■ 質疑・回答

特記事項	構造・設備関係規定に適合することを確認した	(株)市浦ハウジング&プランニング 東京支店	工事名称 輪島市災害公営住宅建設工事(鳳至地区)	図面番号 A-045
図面名称 付属棟 集会所 断面図	縮尺 1:150 (A1版) 1:200 (A3版)	日付 26.06.12	図面番号 A-045	26.06.12

別紙1 渡り廊下 参考図

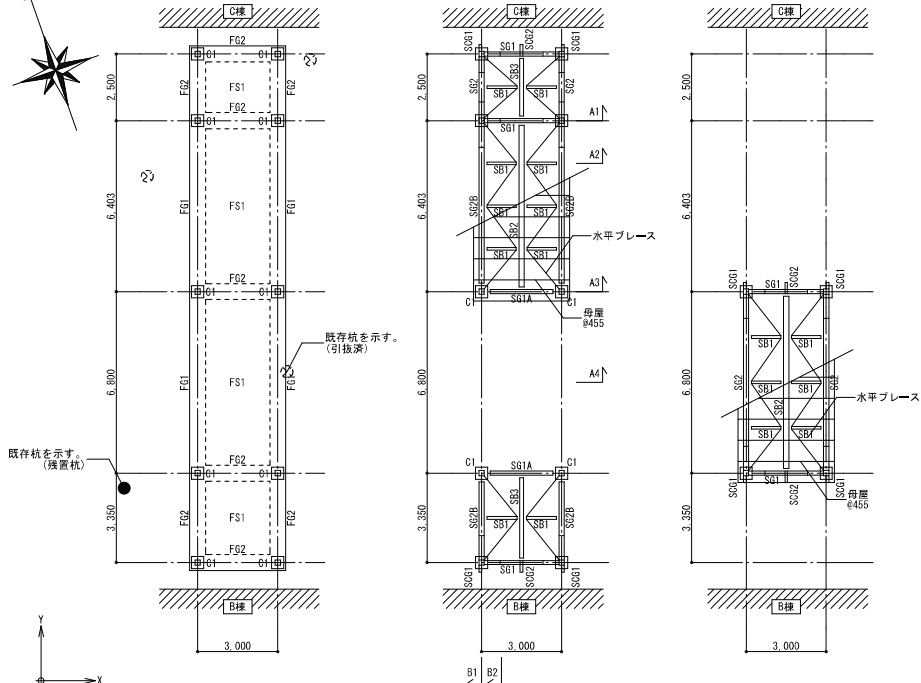
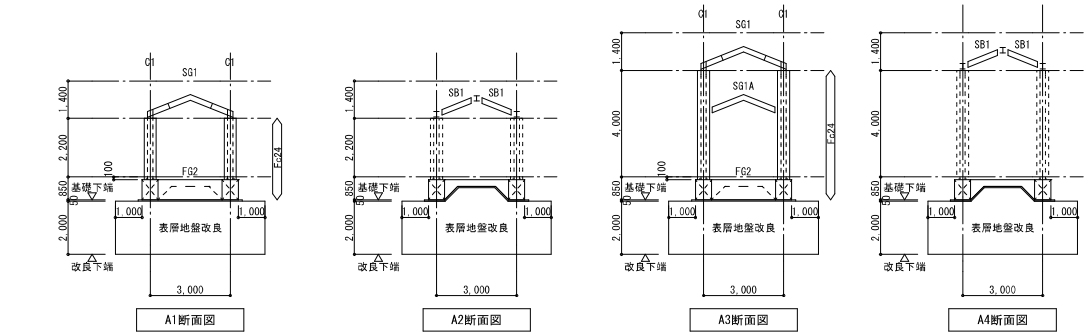
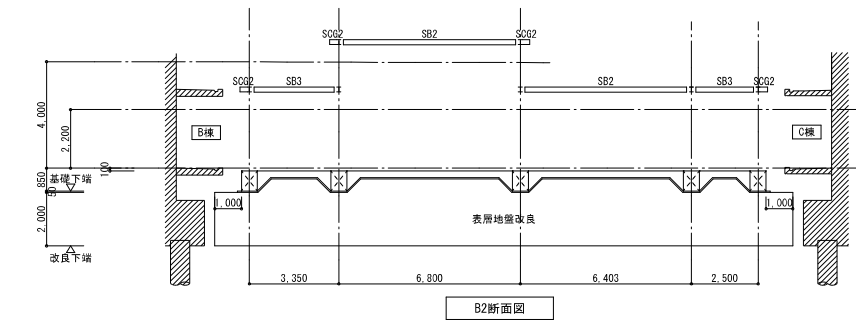
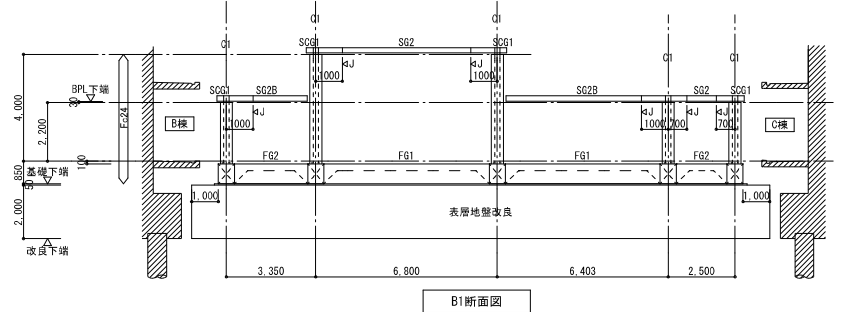
A-046	平面図他	い。	
92	意匠図	T-40	仕上表-5	仕上表より、オーバーフロー管とありますが、設置場所・仕様が不明です。御指示下さい。	詳細は実施設計にて検討します。
93	意匠図	A-045 A-046	断面図 平面図他	地下ピット打継部には止水版を見込んで宜しいでしょうか。御指示下さい。	よろしいです。 詳細は実施設計にて検討します。
94	意匠図	T-40	仕上表-5	仕上表より、床下換気孔とありますが、設備工事区分と考えて宜しいでしょうか。建築工事野場合、設置場所・仕様を御指示下さい。	建築工事です。2箇所程度と想定ください。 詳細は実施設計にて検討します。
95	意匠図	T-40	仕上表-5	仕上表より、付属棟のサイン仕様・か所数が不明です。各棟御指示下さい。	詳細は実施設計にて検討します。
96	意匠図	T-40	仕上表-5	仕上表より、付属棟にスチール手摺が必要でしたら、範囲・H寸法など詳細を御指示下さい。	詳細は実施設計にて検討します。
97	意匠図			下記品目のメーカー品番・仕様を御指示下さい。 ・シケート塗装仕上 ・外装薄塗材E ・複層塗材E ・壁 複層塗材Si ・鼻先 艶消し塗料	詳細は実施設計にて検討します。
98	意匠図	A-047	平面図他	【渡り廊下】 (外部) B-B断面図より屋根軒先・ケラバの鉄骨下地部鼻隠しの納まりが不明です。軒先・ケラバそれぞれ詳細を御指示下さい。	詳細は実施設計にて検討します。

別紙 2

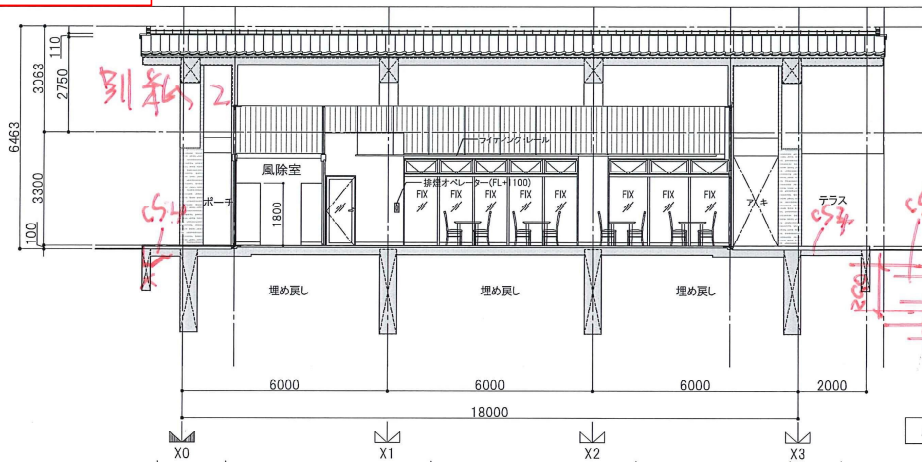
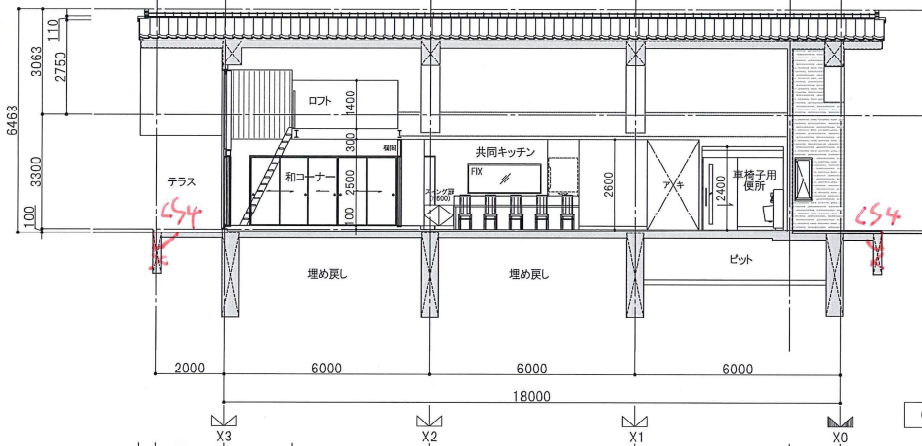
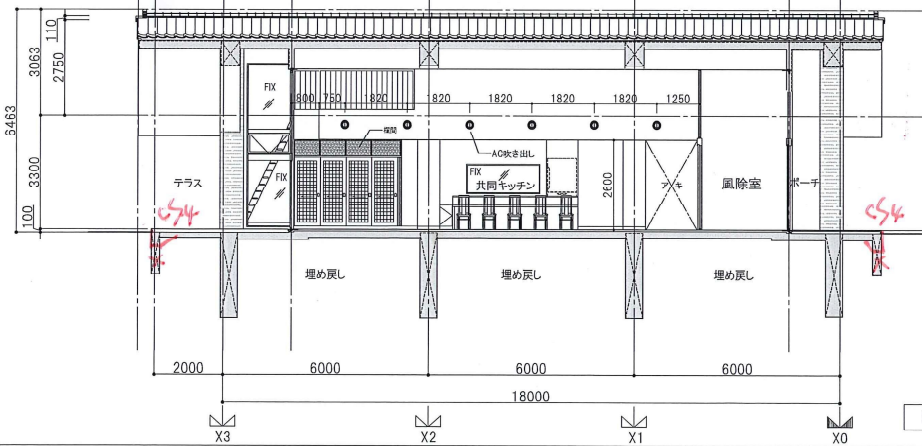
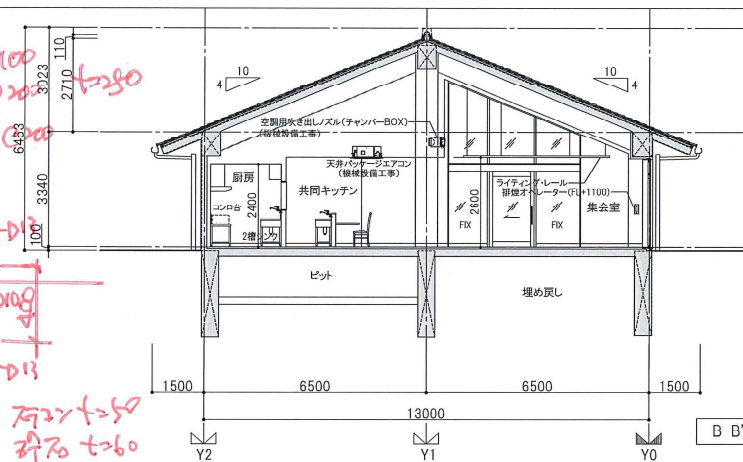
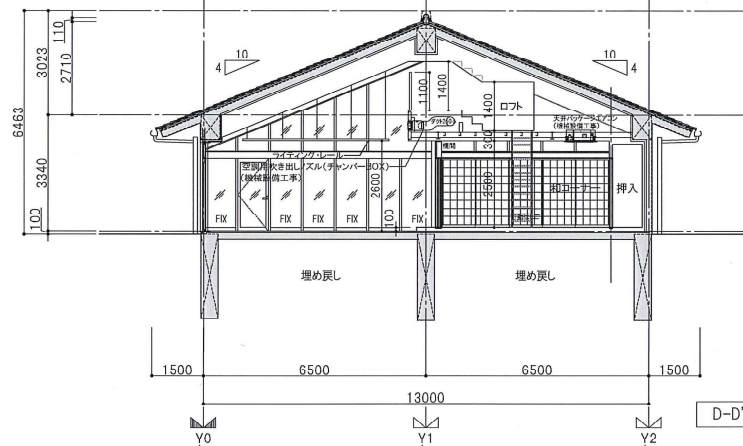
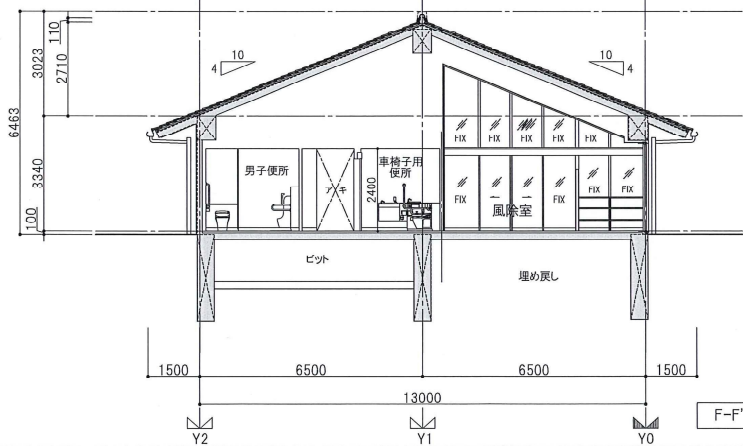
か。御指示下さい。 ・ベースプレート 250*250 ・アンカーボルト 2-M16 L-320	
22	意匠図	A-45	ピット深さ	<集会所> 断面図 C-C断面図の床下ピットの深さが不明です。1SL-1450と考えて宜しいでしょうか。御指示下さい。	詳細は実施設計にて検討します。
23	意匠図	A-45	土間下地業	建屋内の土間スラブ下に防湿層 ポリエチレンフィルム t0.15+断熱材 押出法ポリスチレンフォームt25が必要と考えて宜しいでしょうか。御指示下さい。	詳細は実施設計にて検討します。
24	構造図 意匠図	S-102 A-045	梁の配置	1階伏図のX3～X3+2000にスラブ符号CS2とありますが、断面図 のスラブ先端に梁型があります。必要としB1と考えて宜しいでしょうか。御指示下さい。 	別紙2 を参照ください。 符号をCS4と変更します。
25	意匠図	A-045	土間、梁配置	断面図 X0～X0-1500通りに土間スラブと梁型があり1階伏図にありません。必要としスラブ符号CS2、梁B1と考えて宜しいでしょうか。御指示下さい。	別紙2 を参照ください。

【 平面図 】 - 1FL層下

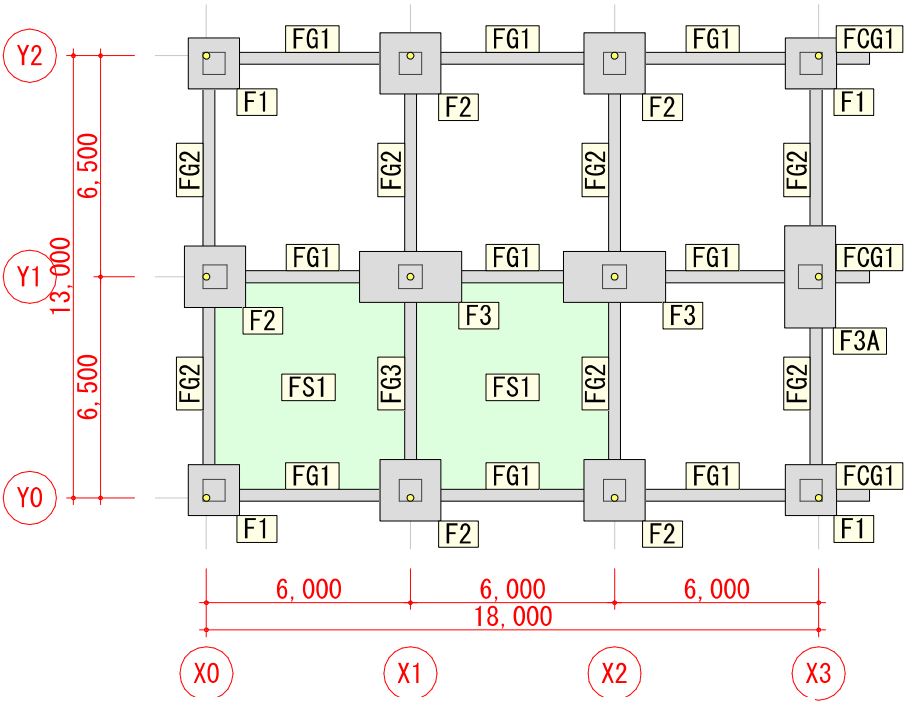
26	意匠図	A-045	土間下地業	土間スラブ下の地業厚さが不明です。捨てコンクリート t50+砕石t100と考えて宜しいでしょうか。御指示下さい。	左記記載と考えてください。
27	構造図	ST004 S-102	構造スリット	構造スリットの振止め筋の仕様について、鉄筋コンクリート構造標準図(2)．9-(2)スリット部より D10 @400と考えて宜しいでしょうか。振止め筋は防錆処理鉄筋と考えて宜しいでしょうか。御指示下さい。	左記記載と考えてください。
28	構造図	S-101 S-108	基礎梁符号	基礎伏図 X1・X2通り 基礎梁符号FG4・5のリストがありません。FG3に読替えて宜しいでしょうか。御指示下さい。	別紙3 の基礎伏図、リストを参照ください。
29	意匠図	A-045	ロフト鉄骨	C-C断面図にてロフト鉄骨がありますが、床仕様及び鉄骨詳細図を御指示下さい。	別紙4 を参照ください。

【 平面図 】 - 1FL層下

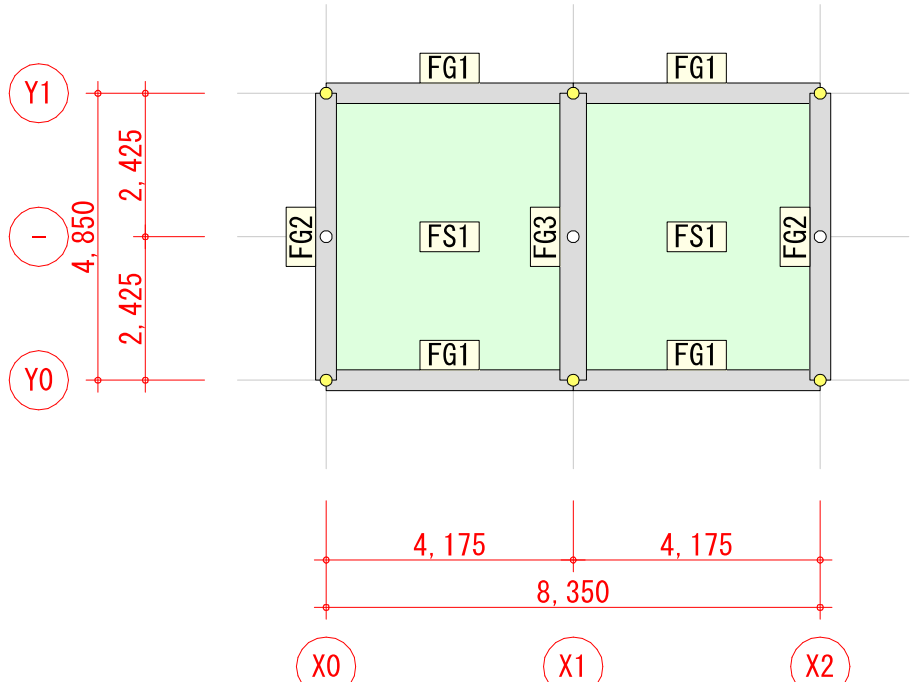
30	構造図	S-104	基礎梁符号	<受水槽ポンプ室> 基礎伏図 X1通り 基礎梁符号FG3のリストがありません。FG2と考えて宜しいでしょうか。御指示下さい。	別紙5 リストを参照ください。
31	意匠図	A-046	ピット深さ	A-A断面図にて床下ピットの深さが不明です。1SL-1300と考えて宜しいでしょうか。御指示下さい。	詳細は実施設計にて検討します。
32	意匠図	A-046	基礎寸法、配筋	受水槽ポンプ室のポンプ基礎の寸法・配筋を下記の様に考えて宜しいでしょうか。御指示下さい。 ・ W1200×D4000×H150 D10 @200(縦横共) 端部1-D13	左記記載と考えてください。
33	意匠図	A-46	起訴形状、配筋	A-A断面図の受水槽基礎が短辺方向に3列と、B-B断面図は長辺方向に2列と異なります。短辺方向に3列を正とし、寸法・配筋を下記の様に考えて宜しいでしょうか。御指示下さい。 ・ W500×D3500×H650 軸 3-D16(上下)	左記記載と考えてください。 ただし、主筋は上下3-D22と考えてください。
